## 附 2. 実験計画の策定経緯

本実験の目的は、これまで取得されている大臣認定コンクリート（M-CON）のセメントが改正 JIS セメントに置き換わった場合において、強度式を変更することなく、コンクリートの性能（主にフレッシュ性状および圧縮強度）が同等であることを検証することにある。

図-2.3 20°C環境下と 38°C環境下の貫入抵抗値 0.5N/mm<sup>2</sup> 到達時間の関係<sup>1)</sup>

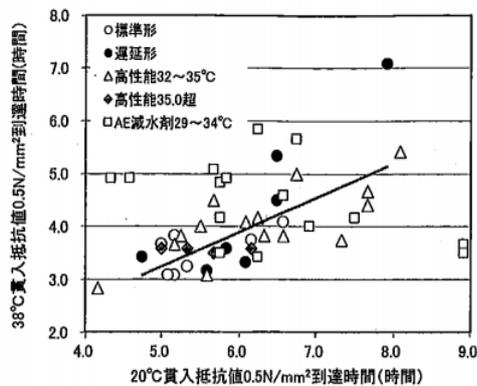
意見照会の結果、(B)の実験において、図-2.3 に示された 20°C環境下と 38°C環境下の貫入抵抗値 0.5N/mm<sup>2</sup> 到達時間の関係が、現行 JIS セメントを用いたコンクリートで検証された関係式であるため、改正 JIS セメントで同式が成り立つか不明であるとの意見が出された。

この意見に対して、改正 JIS セメントを用いたコンクリートにおいても図-2.3 に示す関係式が成立するか確認する実験（環境温度 40°C）を追加することとした。
